Vorlage Federführende Dienststelle: Fachbereich Stadtentwicklung und Verkehrsanlagen Beteiligte Dienststelle/n:	Vorlage-Nr: FB 61/0592/WP17 Status: öffentlich AZ: Datum: 24.11.2016 Verfasser: FB 61/300						
Ampelschaltung Von-Coels-Straße/ Severinstraße Antrag der SPD Fraktion in der Bezirksvertretung Aachen- Eilendorf vom 24.10.2016							
Beratungsfolge: TOP: __ <table border="0" style="width: 100%;"> <tr> <td style="width: 20%;">Datum</td> <td style="width: 30%;">Gremium</td> <td style="width: 50%;">Kompetenz</td> </tr> <tr> <td>07.12.2016</td> <td>B 2</td> <td>Kenntnisnahme</td> </tr> </table>		Datum	Gremium	Kompetenz	07.12.2016	B 2	Kenntnisnahme
Datum	Gremium	Kompetenz					
07.12.2016	B 2	Kenntnisnahme

Mit dem Antrag vom 24.10.2016 der SPD-Fraktion in der Bezirksvertretung Aachen- Eilendorf wurde die Verwaltung mit der Überprüfung der Ampelschaltung Von-Coels-Straße/ Severinstraße beauftragt.

Anlage 1: Lageplan des Knotens

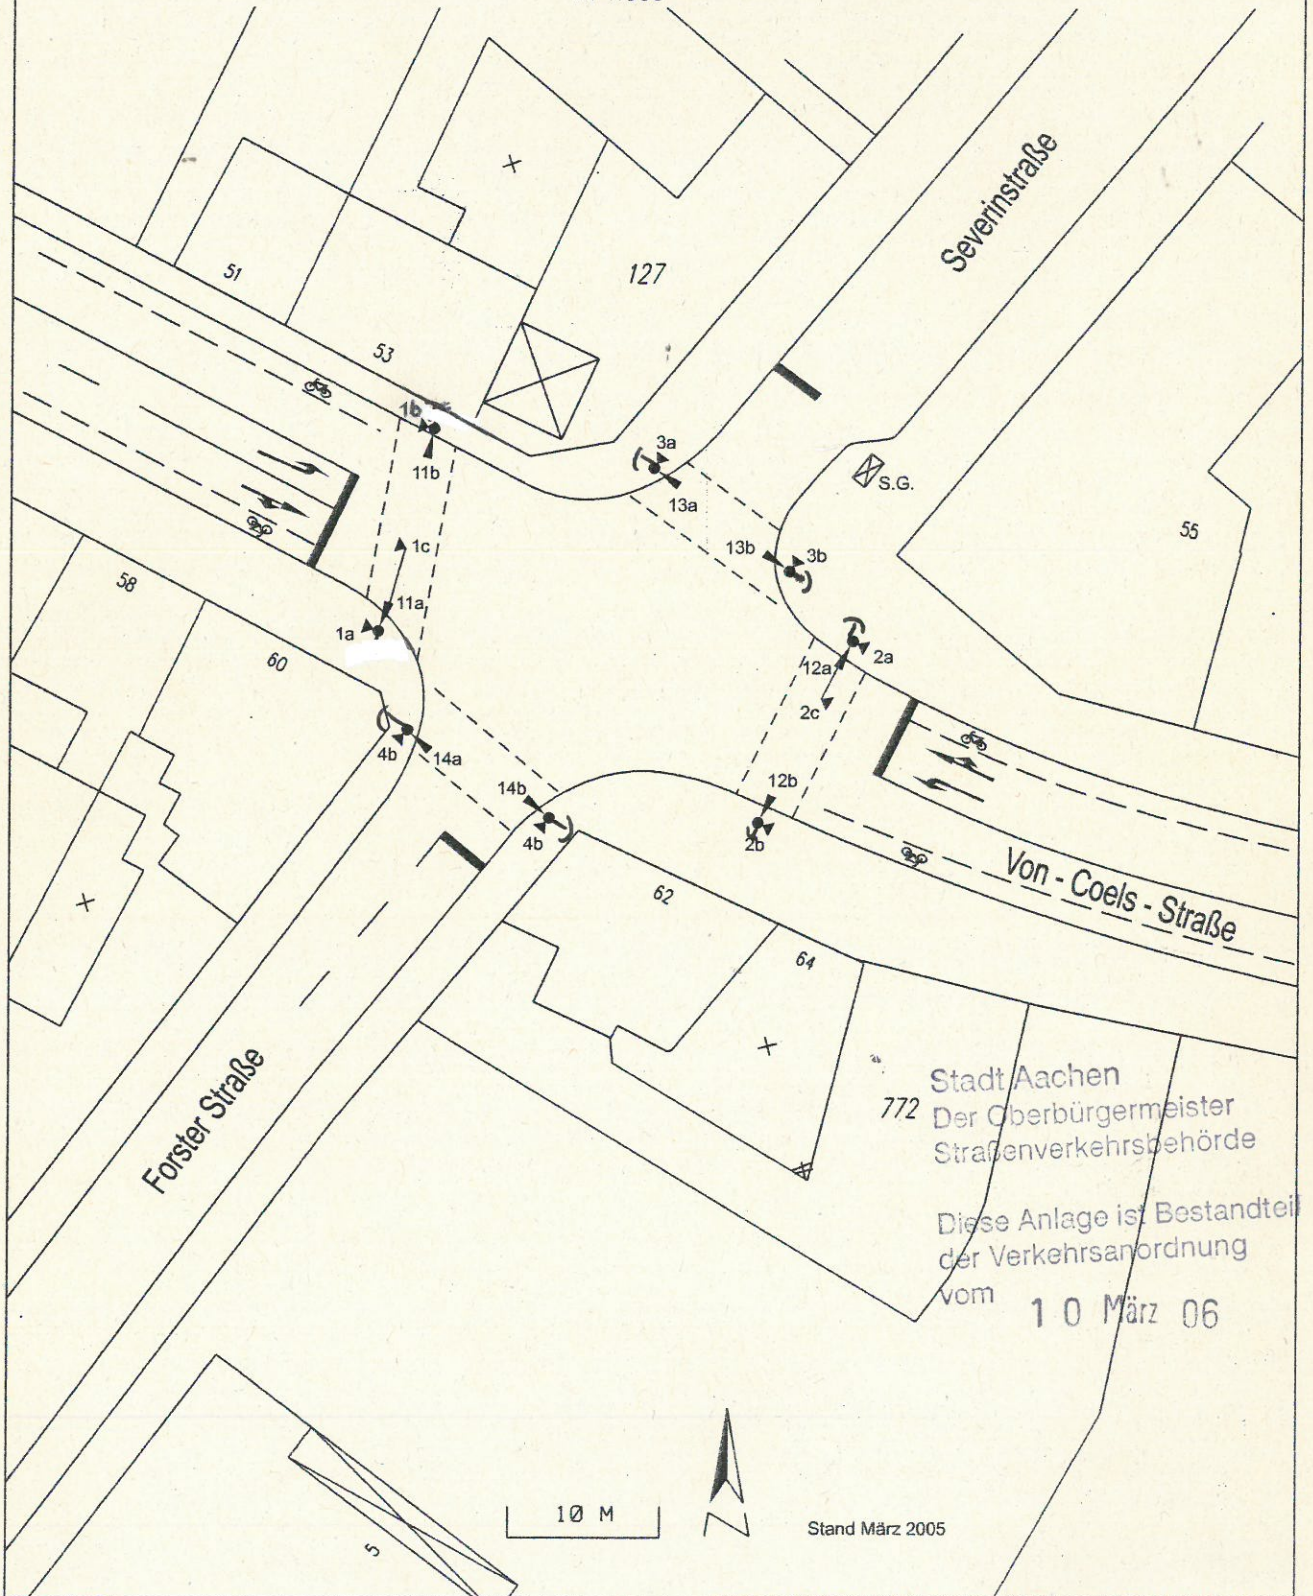
Es wird bemängelt, dass die Grünzeit für Fußgänger zu kurz ist.

Am Knoten Von-Coels-Straße/ Severinstraße werden folgende Grün-und Räumzeiten für Fußgänger geschaltet:

Querung über	Grünzeit in Sekunden	Räumzeit in Sekunden	Gesamtzeit in Sekunden
Von-Coels-Straße (westliche Furt)	10	10	20
Von-Coels-Straße (östliche Furt)	10	10	20
Severinstraße	41	10	51
Forster Straße	41	10	51

Dem Fußgänger stehen also 20 Sekunden zur Verfügung, um die Furten über die Von-Coels- Straße zu queren.

Die Furtlängen betragen für die westliche Furt 12,30 Meter und für die östliche Furt 11,40 Meter.

Mit einer Gehgeschwindigkeit von 1,2 Meter pro Sekunde, bräuchte man für das Queren der gesamten Furt 11 Sekunden.

Bei einer Gehgeschwindigkeit von 1,0 Meter pro Sekunde sind 13 Sekunden erforderlich.

Zur Verfügung stehen 20 Sekunden.

Auch langsame Fußgänger haben die Möglichkeit die Straße zu queren, da zum Queren der Furt nicht nur die Grünzeit dient, sondern im Anschluss an die Grünzeit eine Schutzzeit folgt, in der der Fußgänger noch weitergehen kann ohne zu befürchten, dass er mit Fahrzeugen in Konflikt zu geraten. Eine Verlängerung der Grünzeit ist laut Richtlinien daher nicht erforderlich und würde zu einer Verschlechterung der Grünen Welle auf der Von-Coels-Straße führen.
